資料 1 - 1

7項目の反映に伴う 保安規定の変更について (コメント回答)

2020年8月20日
東京電力ホールディングス株式会社

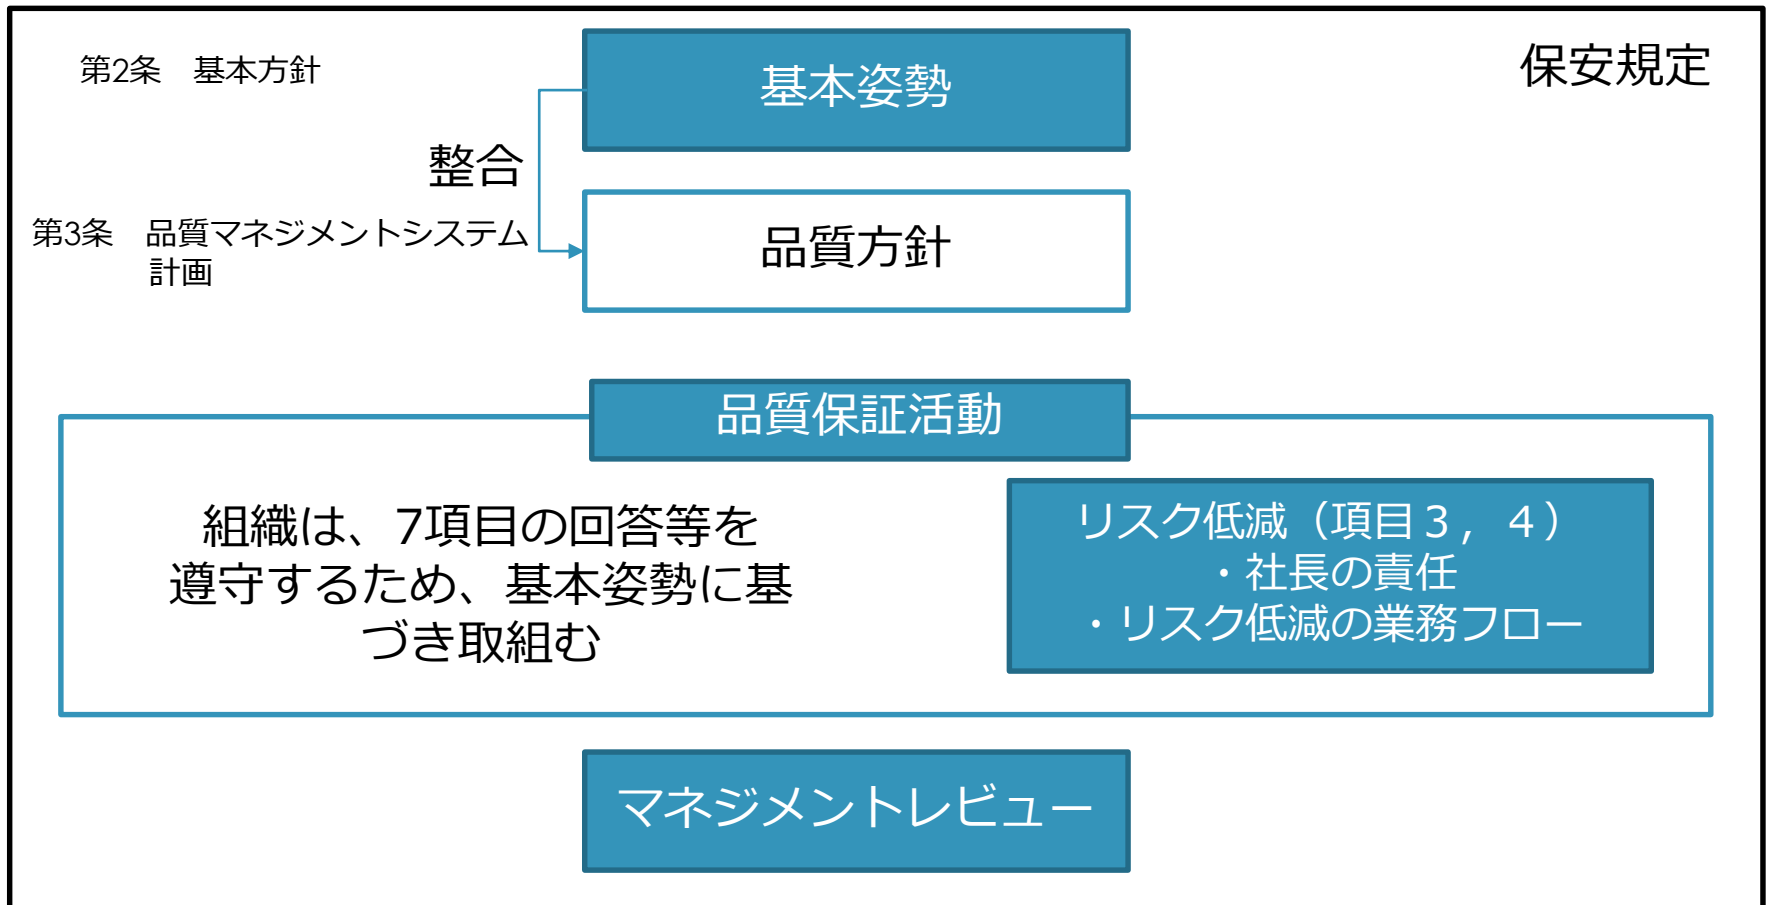
② 7つの約束等が確実に履行されるよう東京電力自らPDCAを回して業務を継続的に改善することは望ましいと考えている。その上で、東京電力は、このような継続的改善を実現するために2. のような申請内容とした（その際、7つの約束等を「原子力事業者としての基本姿勢」という一般的な言葉に置き換えた）と説明しているところ、このような論理構成及び表現が適当なのかどうかについて、議論が必要と考えている。

- ・ 当社は、7項目の回答等を遵守するため、主体性をもって取り組むとともに、将来にわたって改善を加えながら取り組む。
- ・ そのため、保安規定の条文においては定めた基本姿勢に基づき、品質保証活動にて具体的な取組に展開し、社長が実施するマネジメントレビューを通じて、継続的にPDCAを回していくこととする。
- ・ この仕組みを次ページの図にて示す。また、この仕組みを第3条品質マネジメントシステムにて展開するため、記載すべき事項を下記の通り整理した。

- ・ **社長は**、組織が7項目の回答等を遵守するため**基本姿勢を定める**。
- ・ **社長は**、組織に対し基本姿勢を履行するため、**品質保証活動を通じて取り組む**ことを確実にする。
- ・ **社長は**、組織の活動状況を把握し、**マネジメントレビューを実施**するとともに、必要に応じて**経営としての判断**（例、安全への意思決定、資源の提供）を実施する。

別添 2 : 重要なリスク情報への対応

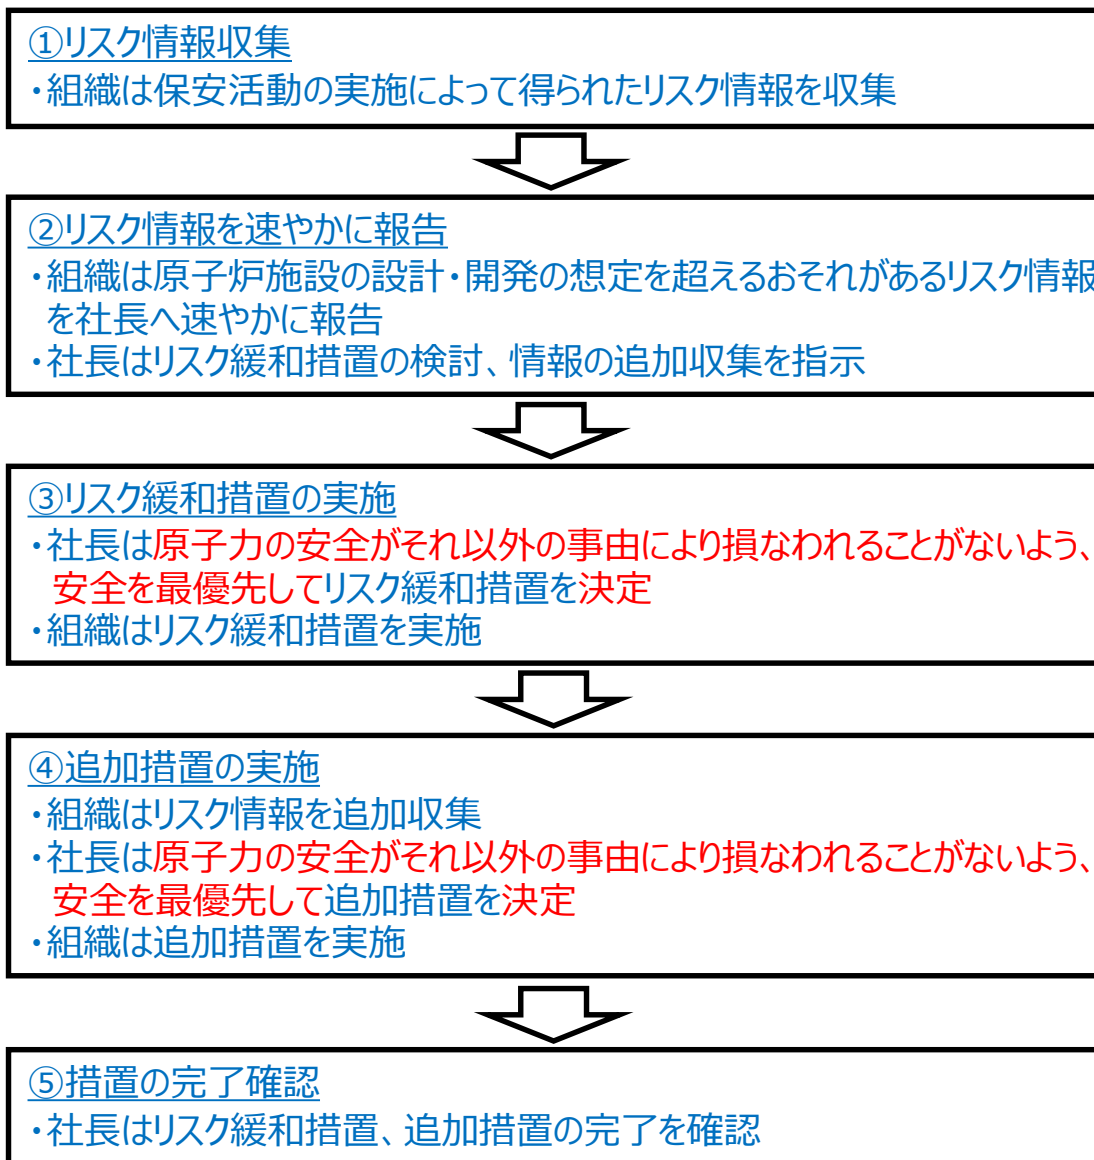
③上記に加え、7つの約束等の遵守を担保するため、少なくとも項目3（安全性追求を優先）と項目4（不確実・未確定なリスクへの取組）の遵守を担保する以下の取組について、保安規定本文に個別にかつ具体的に明記することを求めたいと考えている。

－経営責任者が的確な判断ができるようリスク情報等が報告され、その情報等に基づきそのリスクを顕在化させないための措置を実施することができる体制や業務フロー

(3) 社長は、「原子力リスク管理基本マニュアル」に基づき、原子力安全に係る情報が活用され、品質マネジメントシステムの実効性が継続的に改善されていることを次の事項により確実にする。

- a)外部及び内部の課題並びに原子力安全に関する要求事項を考慮した、原子力安全に影響を及ぼすおそれのある事項の抽出
- b)原子力安全に対する影響を防止又は低減する取り組みの計画・実施

別添2に基づき、社長が把握した重要なリスク情報（不確実・未確定な段階を含む）に対して必要な措置を実施し、その記録を維持する（4.2.4参照）。

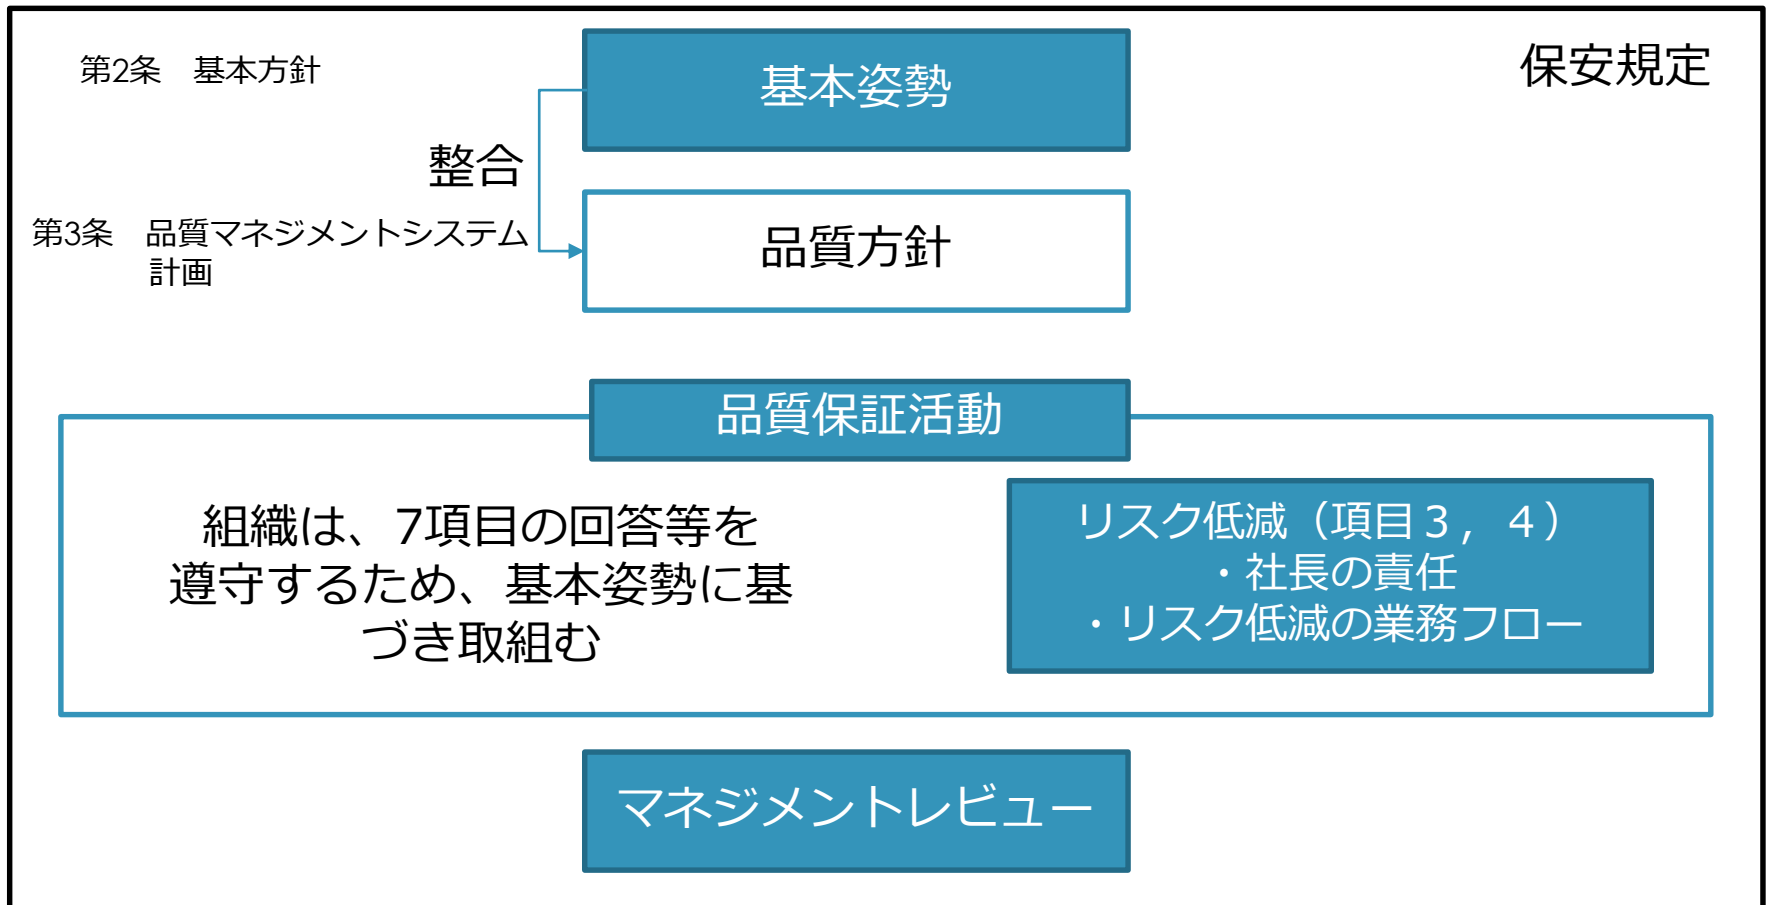
⑦保安規定には基本姿勢という形で記載があるが、7つの約束等をどう守っていくのかというのが明確でない。特に項目3, 4に関連して社長の責任がどこにあるのかをわかるように記載していただくことが必要。

・第2条基本方針に7項目の回答等を遵守することを直接記載することで明確にする。

・当社は、7項目の回答等を遵守するため、主体性をもって取り組むとともに、将来にわたって改善を加えながら取り組む。

・そのため、保安規定の条文においては定めた基本姿勢に基づき、品質保証活動にて具体的な取組に展開し、社長が実施するマネジメントレビューを通じて、継続的にPDCAを回していくこととする。

別添 2 : 重要なリスク情報への対応

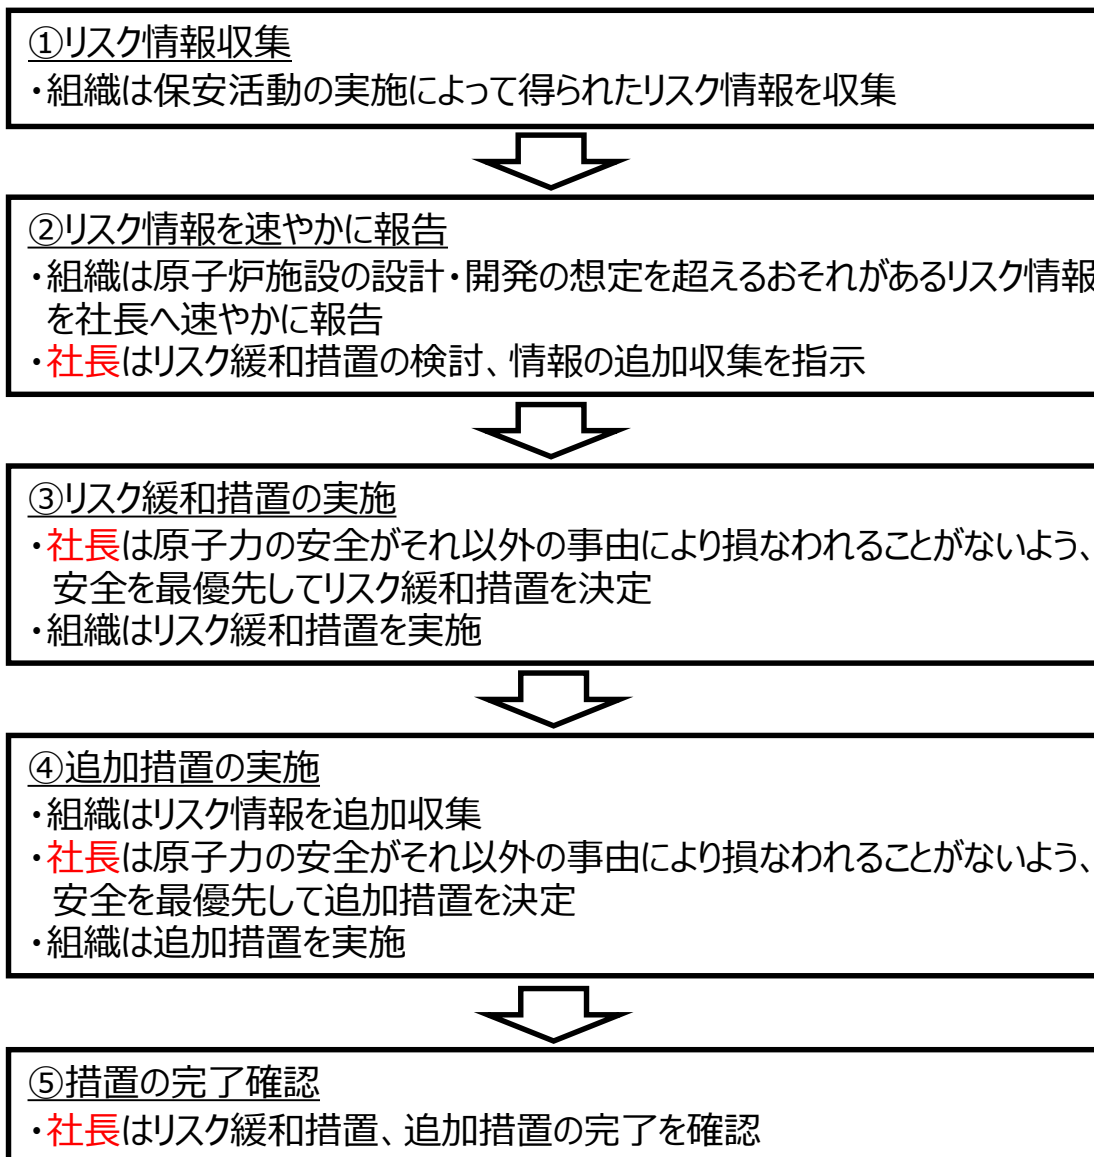
⑦保安規定には基本姿勢という形で記載があるが、7つの約束等をどう守っていくのかというのが明確でない。特に項目3, 4に関連して社長の責任がどこにあるのかをわかるように記載していただくことが必要。

- ・項目3、4については、原子力安全に関する重要なリスク情報の観点から業務フローの具体化を図っており、その中で社長の責任として、情報を把握し必要な措置を実施することについて明確化を図っている。
